Datum předložení změny:		ZL č. 47
Zhotovitel:	Zlínstav a.s.	
Objednatel:	Vysoká škola chemicko-technologická v Praze	
Projektant:	SPS projekt, spol. s r.o.	
TDS:	Gleeds Česká republika a.s.

Projekt zakázkové číslo:	513/18
Stavba:	VŠCHT Praha – Rekonstrukce prostor uvolněných z pronájmu (etapa I) v budově B ul. Zikova – kancelářská část
Objekt:

Název změny:	47 Lištování elektro Kloknerův ústav
--------------	--------------------------------------

Příloha č.3 Grafická příloha

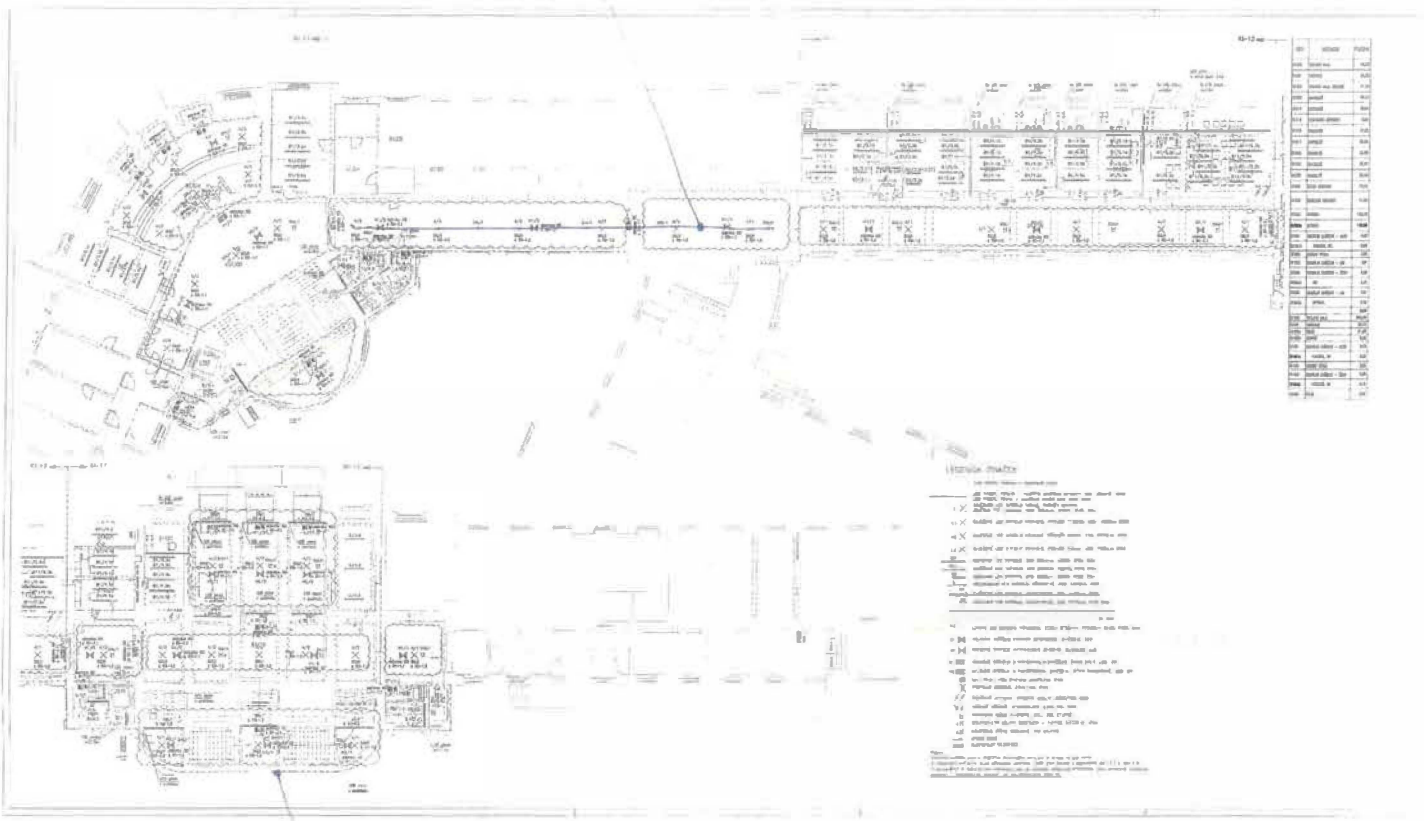
Na základě zápisu z KD č. 38 bylo rozhodnuto o provedení rozvodů ESI a SLP v elektro lištách na původní fealový podhled - pozice světel dle původní PD. Současně došlo k doplnění kabelové přípravy pro čtečku karet - zadní vstup Zikova. Jde o dodatečný požadavek zadavatele. ZL je realizován za splnění podmínek § 222 odst. 4 ZZVZ jako nepodstatná změna závazku ze smlouvy.

Zápis z KD č.38 - provedení v lištách na stávající fealový podhled, příprava pro čtečku karet - zadní vstup Zikova

LÍSTOVÁŇ PRO ROZUOD SUITIDEL LA FÉKOVÉŇ RODKEDU

TRÍPRAVA PRO ČISTĚNÍ ZÁSTĚ

TDS akceptuje řešení vedení elektroinstalace přisazeně na stávající podhled v lištách, které nebylo uvažováno v DVZ

Potvrzuji, že rozvody elektroinstalace v prostoru Kloknerova ústavu ani čtečka karet nebyly v PD řešeny a byly doplněny během realizace, jak je popsáno výše.
